Lavori: "Rifunionalizzazione del sistema di collegamento del Campo pozzi di San
Salvatore Telesino con l'adduttrice Curti-Benevento - 2° lotto Sostituzione
condotta esistente".

Opere complementari di "Captazione integrativa della falda di Camposauro
- Campo pozzi di Solopaca".

VERBALE DI RIUNIONE

Figura 1 - ondata di collegamento Campo Pozzi N. 1 con Serbatoio Monticelli

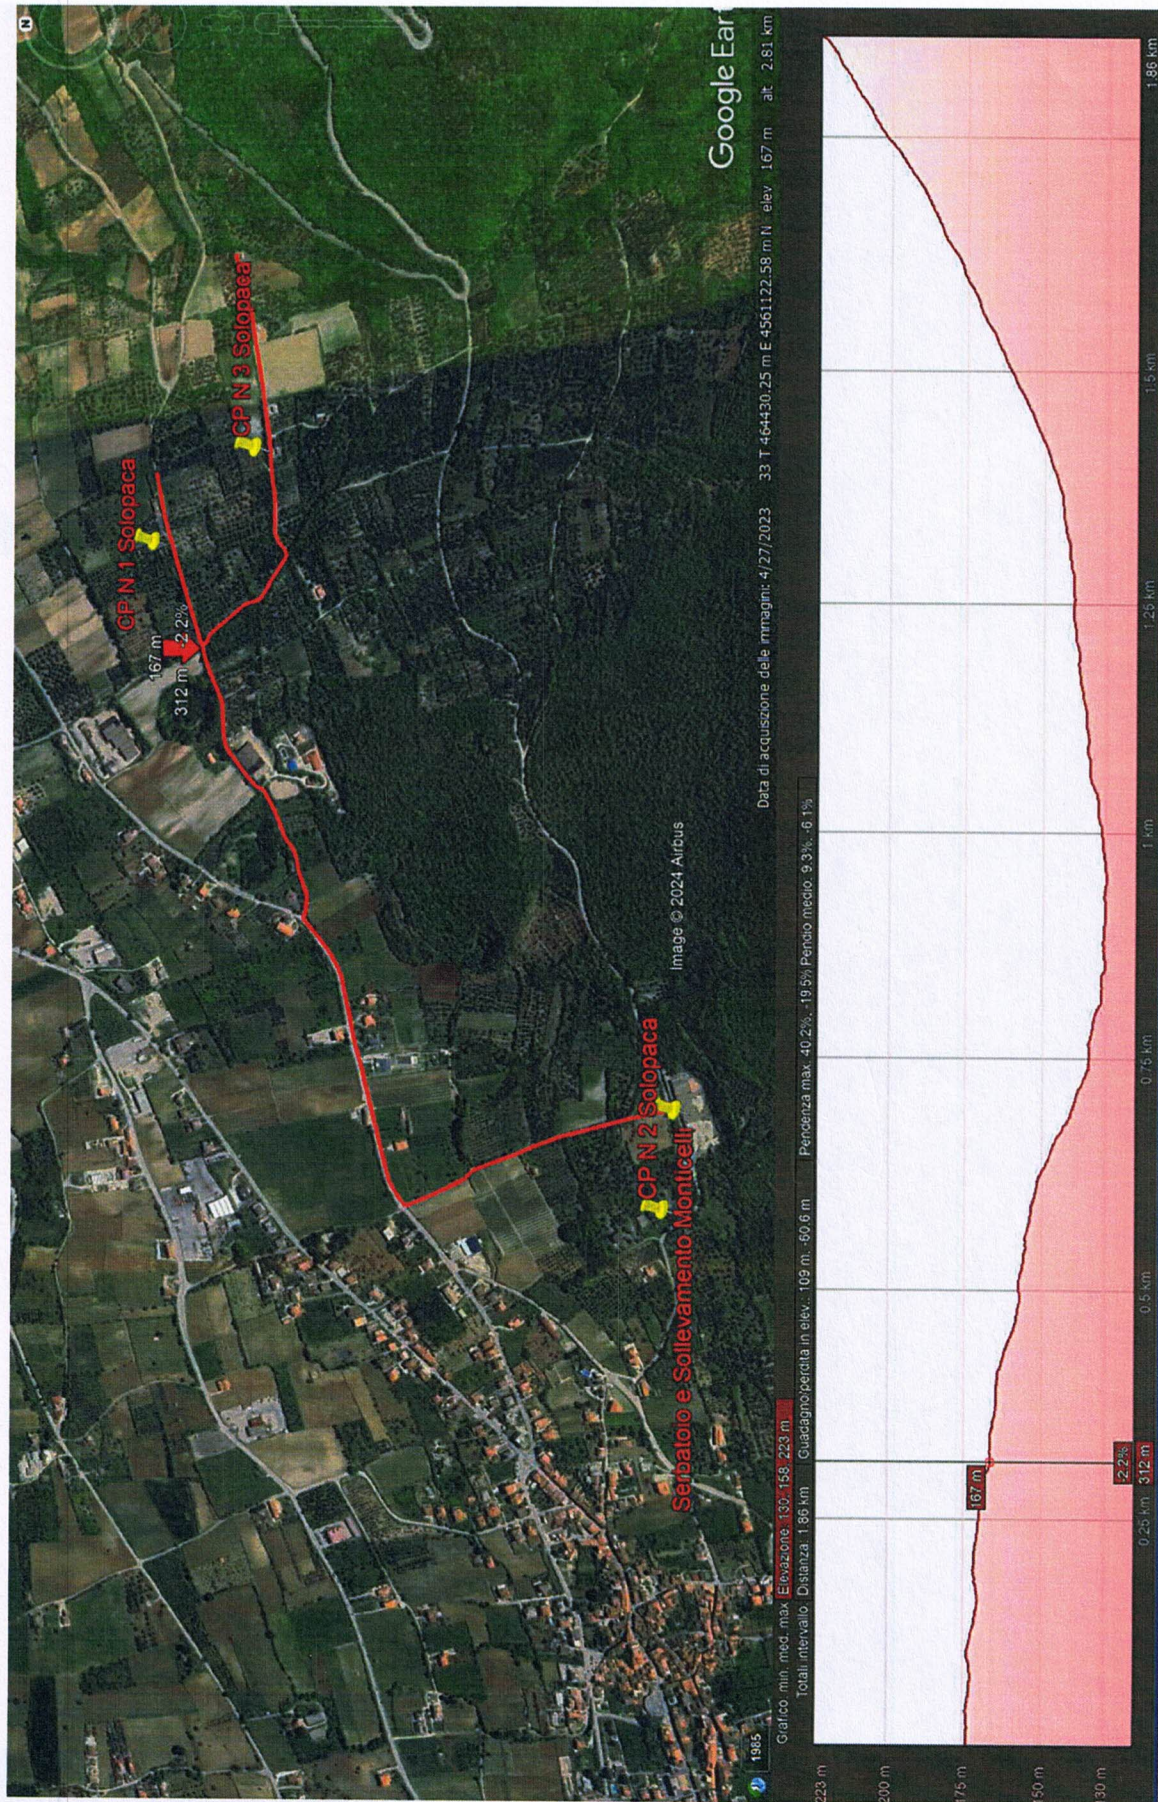
Tale condotta collega attualmente il Campo Pozzi N. 1 con il serbatoio di Monticelli (vedi Fig. 1).

La condotta proveniente dal Campo Pozzi N. 3 si collega a quella in uscita dal Campo Pozzi N. 1 all'interno di un apposito manufatto dotato di organi di sezionamento e scarico (vedi Fig. 1).
